## cd67e160-9606-4181-b5c8-2a0c966ed6ec

## Piscina lazer E

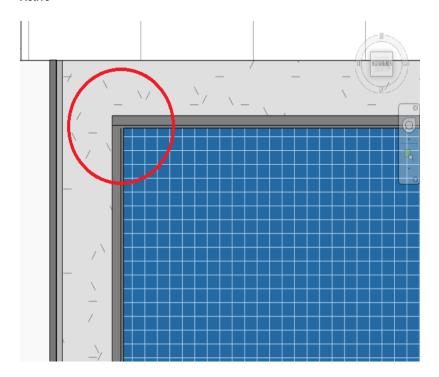
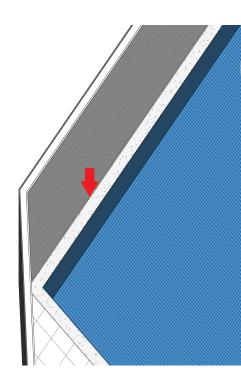
Alinhar borda de granito da piscina no lazer E, por

favor Prioridade Alta

Ações	Descrição	Data Ação	Novo Vencimento	Responsável	Realizado por
	Visto na R01 que ainda				
	falta alinhar a borda da	2021-10-28T19:34:34+00:00		coordenacao@chaconengendoadanaoao@chaconengenharia.c	
	piscina com a parede				
	Bordas das piscinas				
	alinhadas a fim de cobrir	2021-10-11T15:50:40+0	0:00	bruno@chaconengen	haria.lcom@chaconengenharia.com
